Wasserfiltration

„Sind Leichen im Wasser hygienisch akzeptabel?“

Nachfolgend sollen beispielhaft an einer tatsächlich installierten Anlage einige Planungs- und Ausführungsfehler beschrieben werden. Durch konkrete Hinweise und Empfehlungen sollen dem Praktiker Möglichkeiten aufgezeigt werden:

Schaltplan einer Sterilfiltrationsanlage.

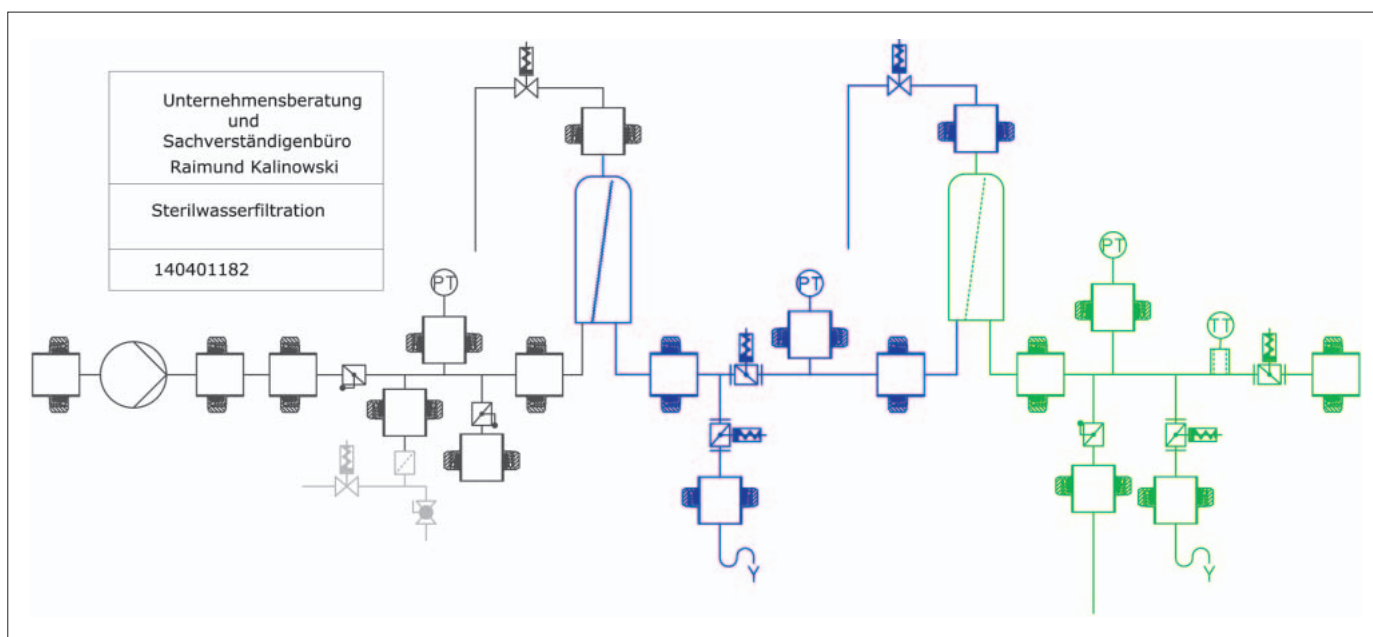
Am Fließschema der ausgeführten Anlage fällt der exzessive Umgang mit Verschraubungen auf. Der Einsatz von

Verschraubungen und Ventilen in Zwischenflanschführung scheint vollkommen wahllos erfolgt zu sein. Es ist unerklärlich, warum z. B. in einem Gullyabgang (Abb. 1) ein Ventil in Zwischenflanschführung gewählt wurde. Die hier noch zusätzlich installierte Verschraubung deutet daraufhin, daß nicht geplant sondern einfach die gerade vorhandenen Bauteile ohne Konzept zusammengefügt wurden.

der Wartung in festverrohrten Einheiten sollten bevorzugt als hygienische oder aseptische Flanschverbindung mit metallischem Anschlag ausgeführt werden. Der Temperaturnahnehmer im Sterilwasserbereich (Abb. 1) wurde in hygienisch zu beanstandender Bauweise mit Industriemuffe eingebaut. Der Dampfanschluß weist trotz Festverrohrung keine Leckageabsicherung auf. Im Leckagefall könnte Wasser in die Dampfleitung gedrückt werden oder Dampf könnte in das Mineralwasser gelangen. Probenahmeventile fehlen vollständig.

Es fällt auf, daß im Sterilbereich ein Handscheibenventil und ein pneumatisch betätigtes Scheibenventil direkt hintereinander, vermutlich in der Funktion als Gullyventile ausgeführt wurden.
